35.5301.0071_001_Atlantis_Retentionstank_5300L

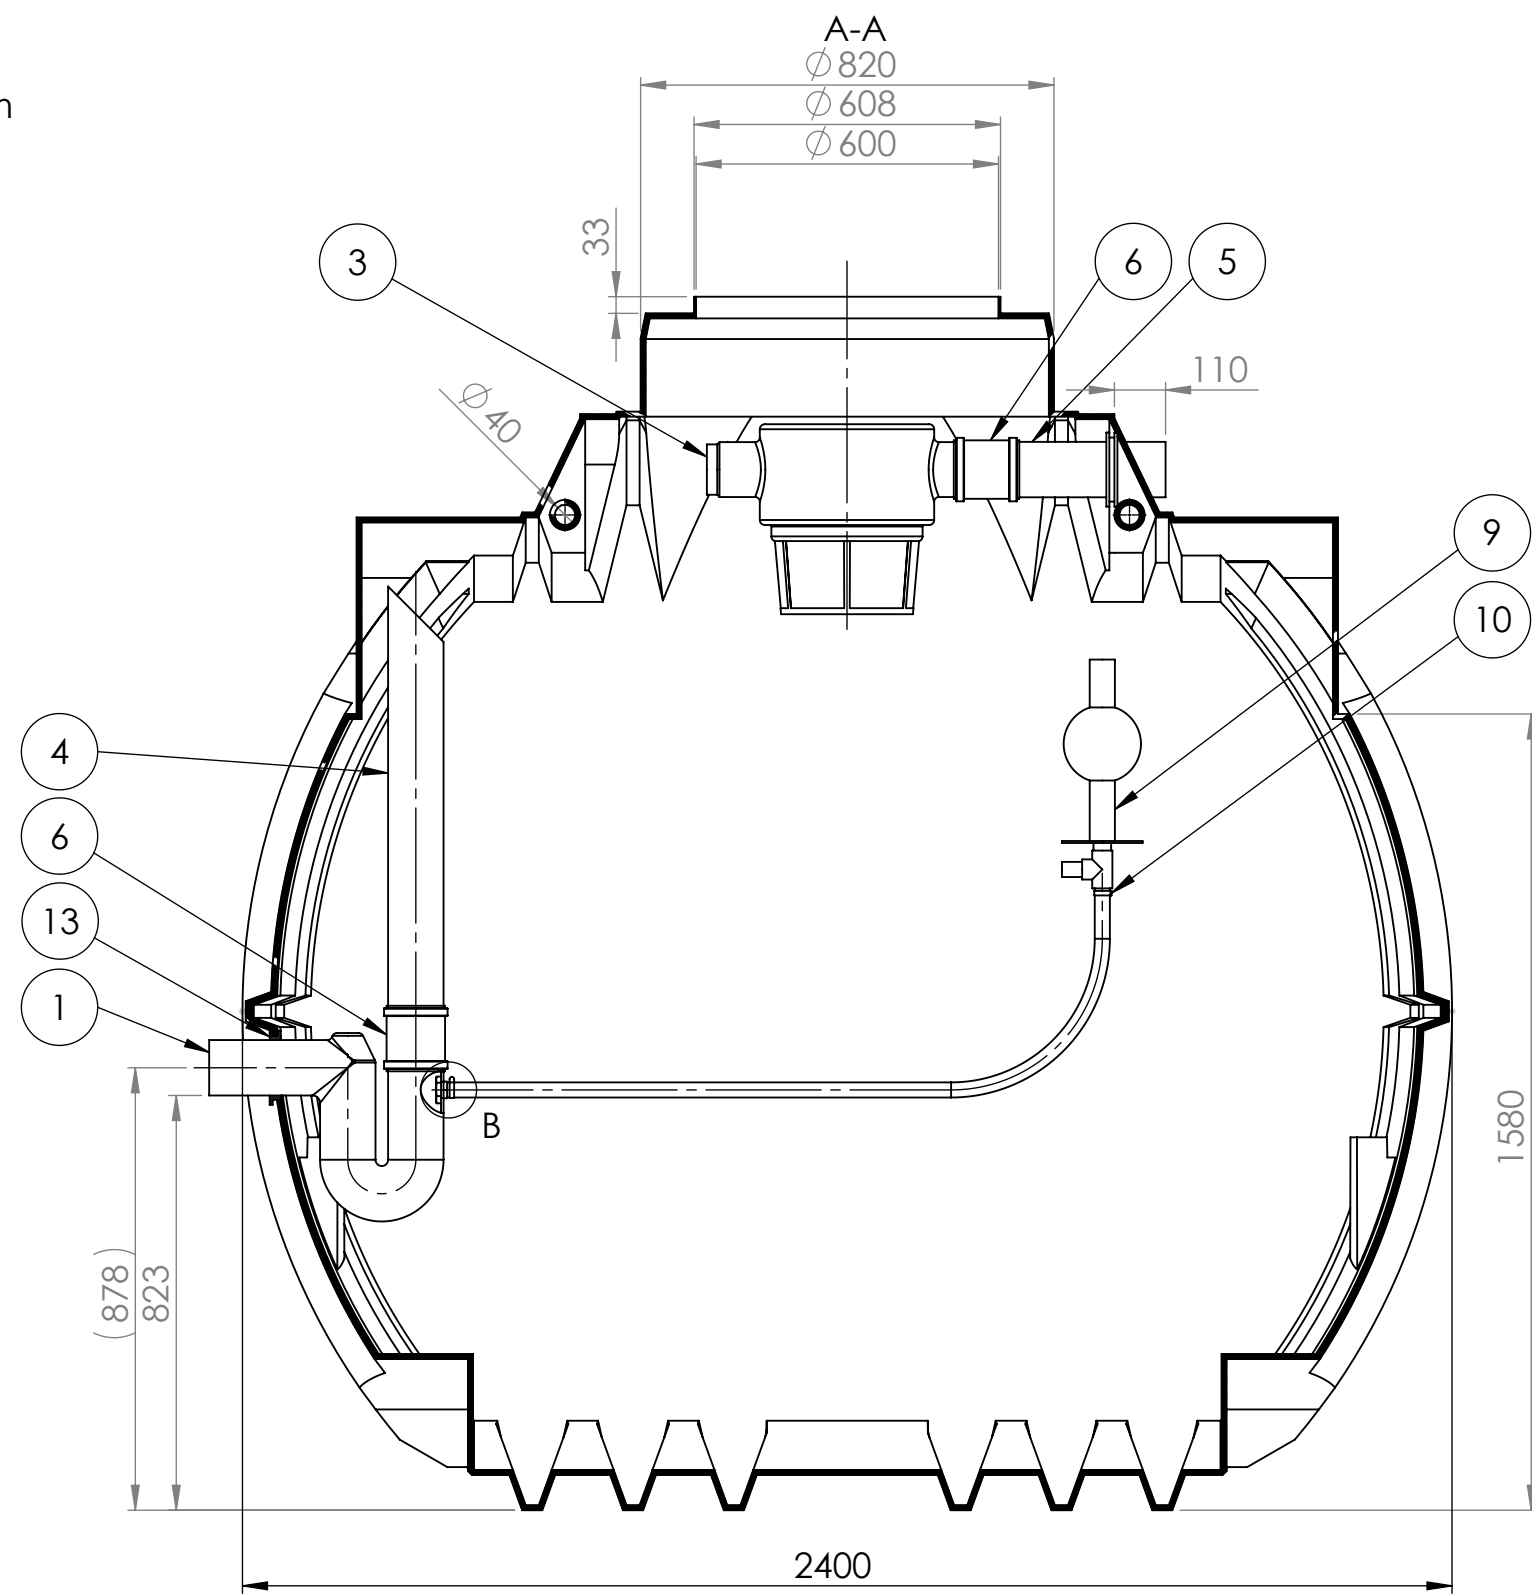
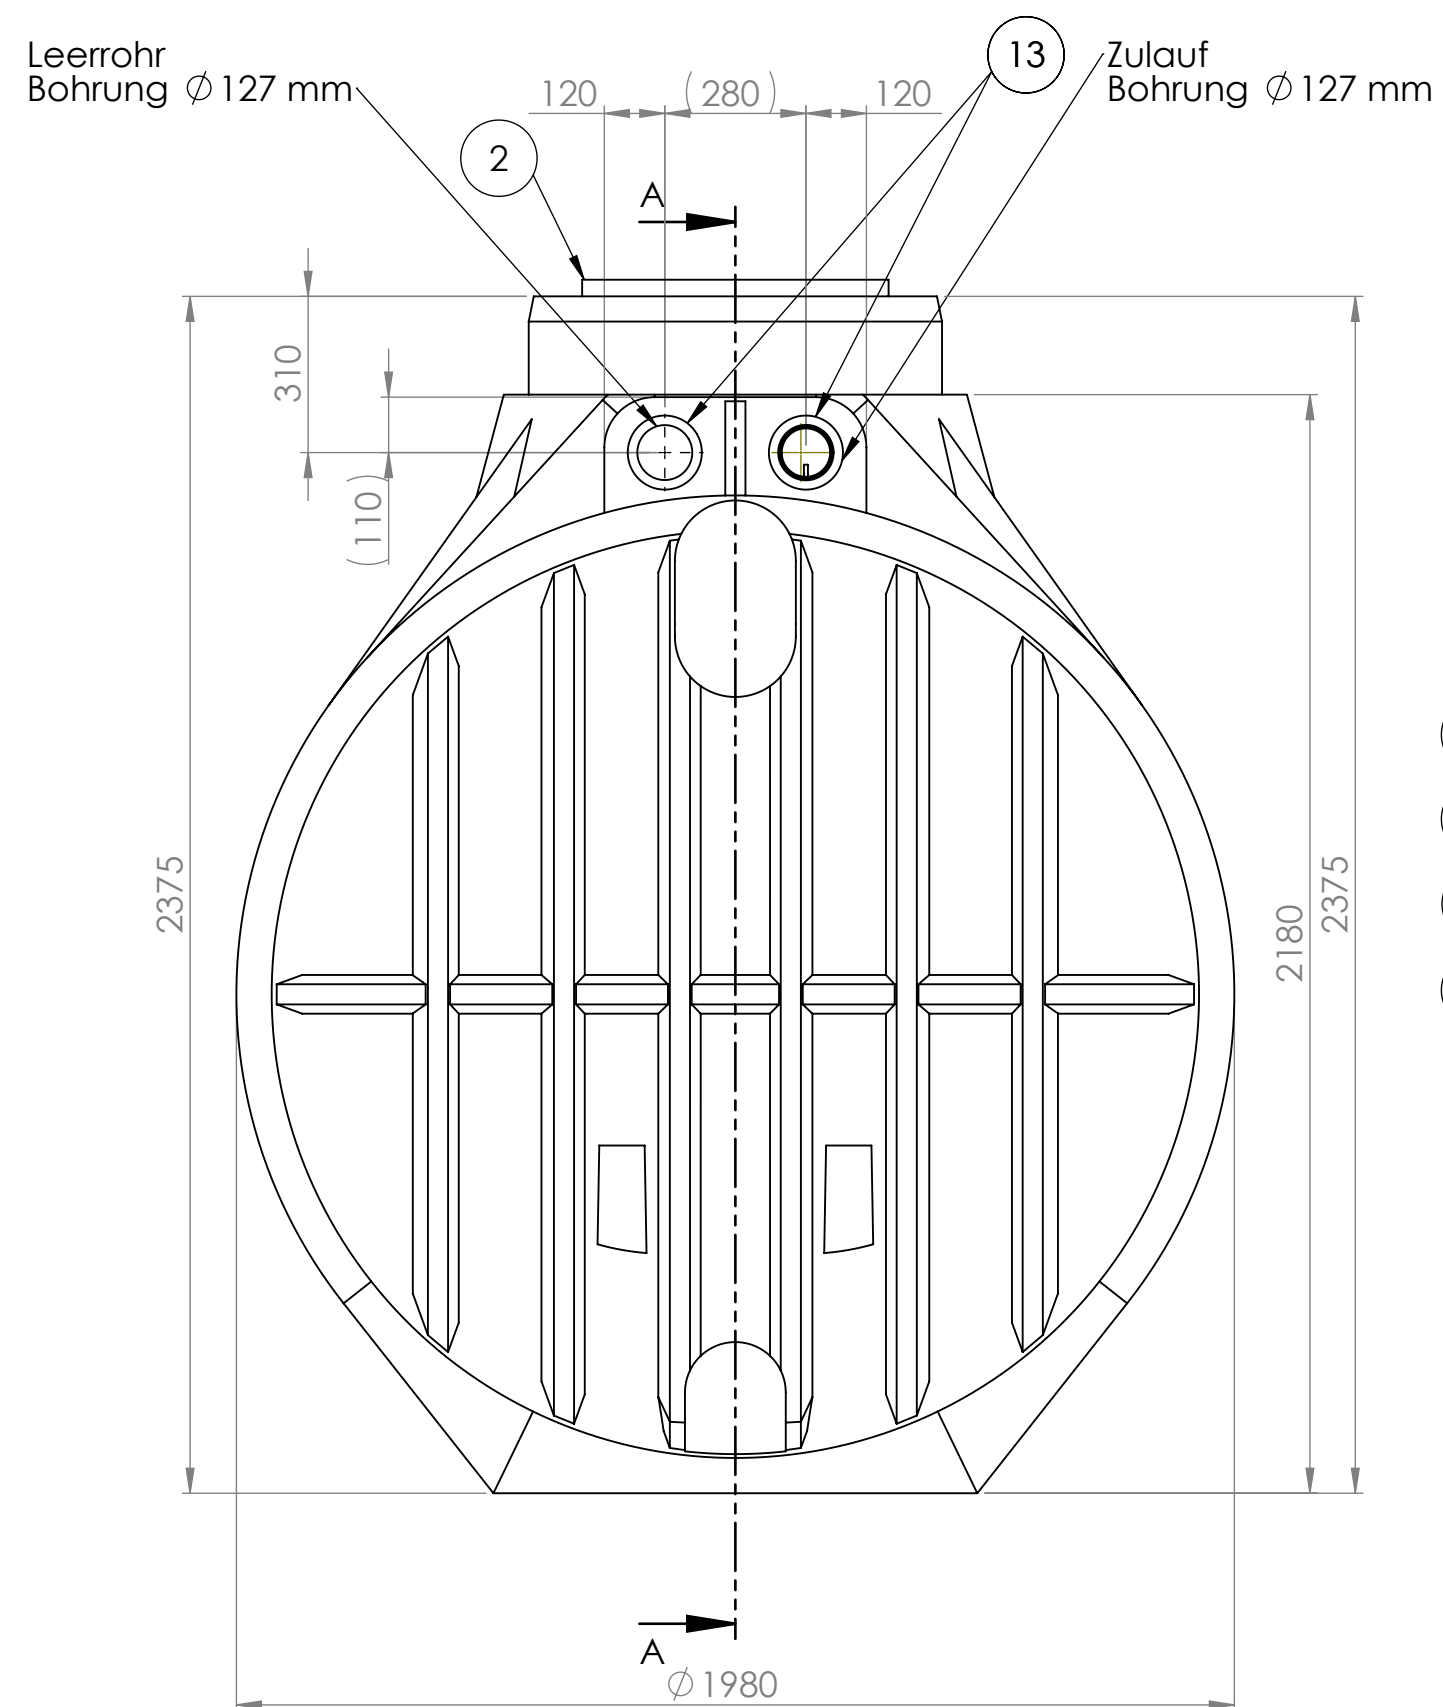
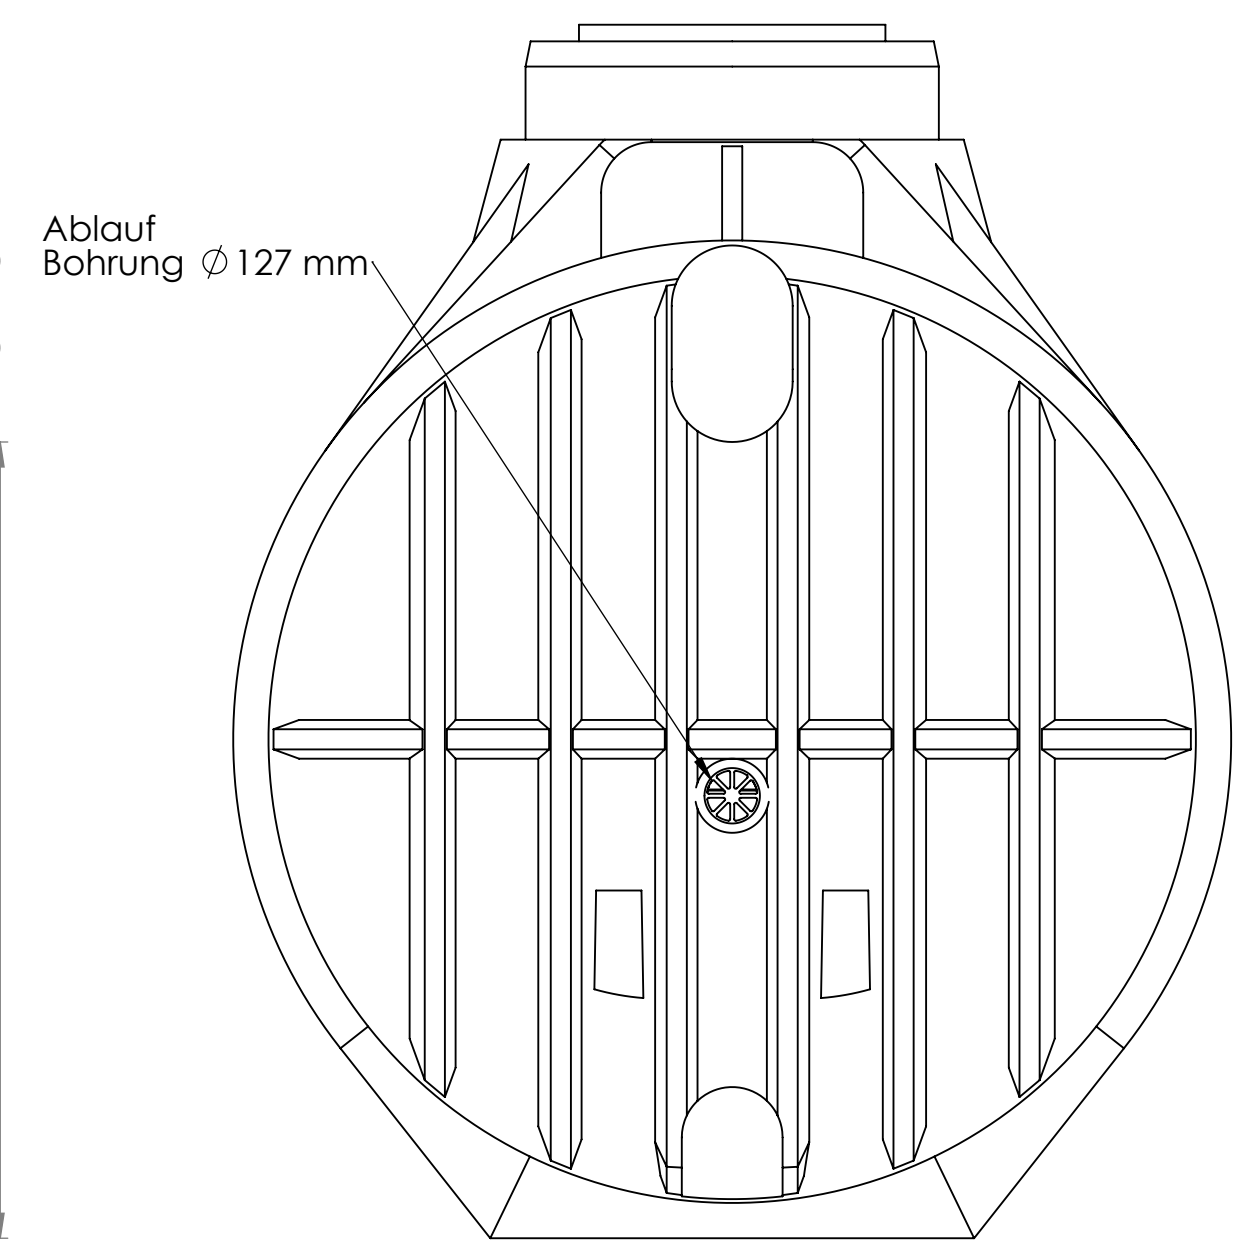
74.2000.0300 ersetzt 74.2000.0280; 74.5000.0110 l=400 auf l=350 geändert; 74.5000.0590 Anzahl 3 auf 2 geändert; 74.5000.0680 Anzahl 8 auf 4 geändert; 35.0000.0900, 74.5000.0110 l=500, 76.0000.0404, 81.0000.0030, 81.0500.0139, 81.1000.0024 entfallen.		001	C.Hermann 09.01.2020		
frei für Vorserie		000	C.Hermann 12.11.2018		
Bereich	Änderungsbeschreibung revision text	Index	Ersteller/auth. Datum/date	Prüfer/check Datum/date	Kundenzeichnung client's drawing
Werkstoff/material div. var.	Allg. Toleranzen/gen. tolerances Rotationsteile/rotomoulded parts		Metallbauteile & Maschinell bearbeitete Flächen/ metal components & machined areas		
	Massstab/scale 1:15	DIN 16742 - TG9	DIN 2768-1 f m c v		
Benennung/title Atlantis Retentionstank 5300L Retentionvolumen 3000Liter		Format/size	Blatt/sheet	Sach-Nr./basic number	Kundennr./client's No.
nautilus WASSERSYSTEME		A2	1/1	35.5301.0071	
Keine Änderungen ohne Zustimmung der federführenden Konstruktion. / Any alternations are subject to the approval of the design department.
